**高速実験炉原子炉施設（「常陽」）  
第43条（試験用燃料体）に係る説明資料  
＜指摘回答2＞**

**2022年3月22日**

**日本原子力研究開発機構 大洗研究所  
高速実験炉部**

**（先行試験用要素及び基礎試験用要素  
の仕様の考え方及び評価例）**

# 先行試験用要素・基礎試験用要素の燃料設計例（3/4）

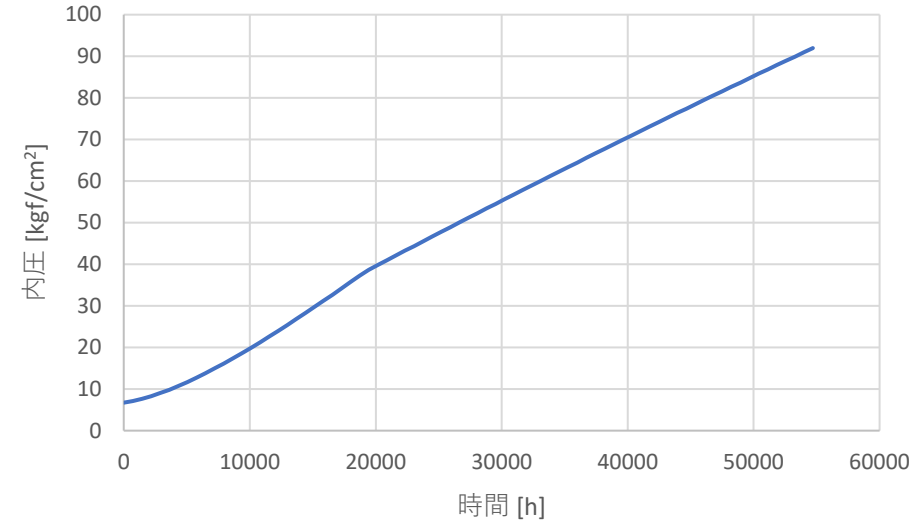
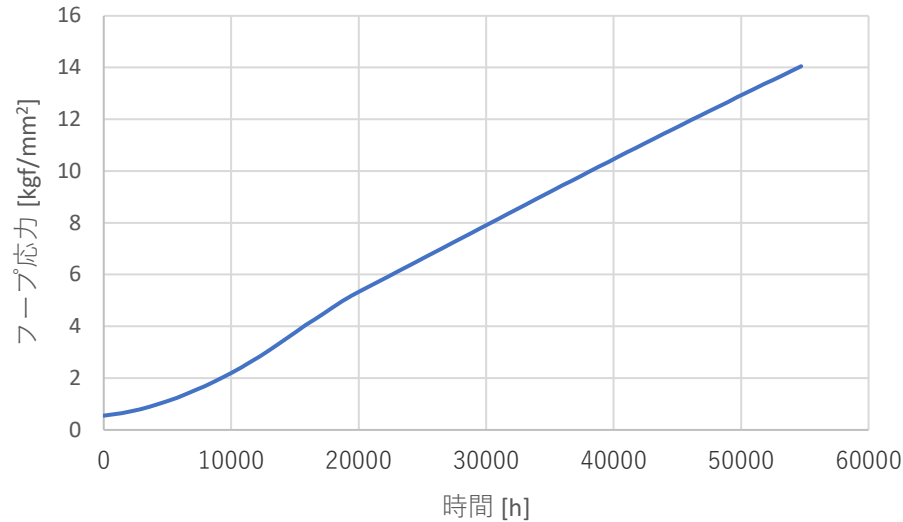
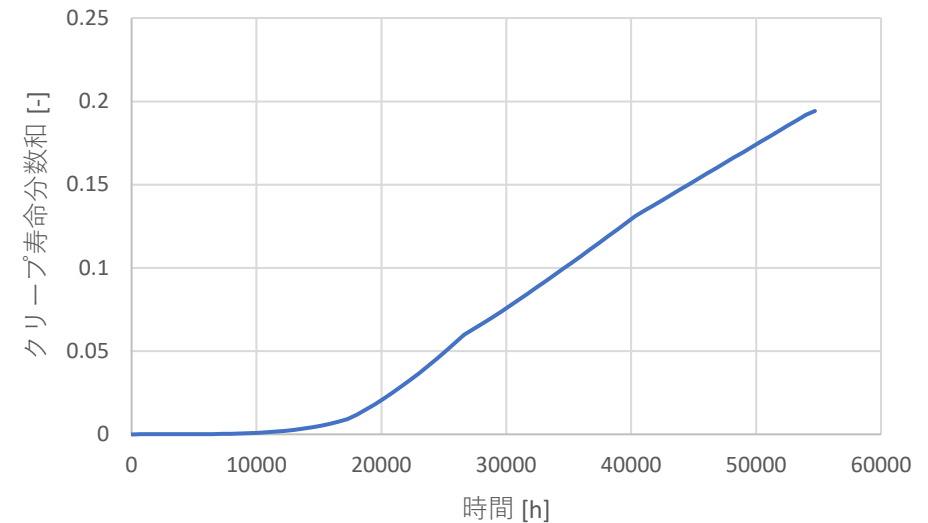
- ・ 個別の試験用燃料要素の説明において、設置変更許可段階での制限値を逸脱する具体的な組み合わせを説明し、設置変更許可段階での制限の範囲が妥当であることを説明すること。

- ・ 先行試験用要素及び基礎試験用要素について、いくつかの具体的な組み合わせ例に対する評価結果を説明する。

→ 「先行試験用要素及び基礎試験用要素の仕様の考え方及び評価例」に評価例を記載。

先行試験用要素 (溶融なし)	先行試験用要素 (溶融あり)	基礎試験用要素
燃料最高温度 (燃料最大溶融割合)	約2,510℃	約30%	約2,510℃
被覆管の歪(燃料と被覆管の相互作用)	—	約1%	—
被覆管内圧	約9.02MPa	—	約7.09MPa
クリープ寿命分数和	約0.2	—	約2.0
被覆管一次膜応力 (過出力時)	約143.3N/mm <sup>2</sup>	約6.8N/mm <sup>2</sup>	約113.0N/mm <sup>2</sup>

先行試験用要素 (溶融なし)	先行試験用要素 (溶融あり)	基礎試験用要素
燃料最高温度 (燃料最大溶融割合)	熱設計基準値：2,680℃	熱設計基準値：約30%	熱設計基準値：2,680℃
クリープ寿命分数和	1	—	1
被覆管一次膜応力	Sm：153.5N/mm <sup>2</sup>	Sm：228.4N/mm <sup>2</sup>	Sm：118.3N/mm <sup>2</sup>
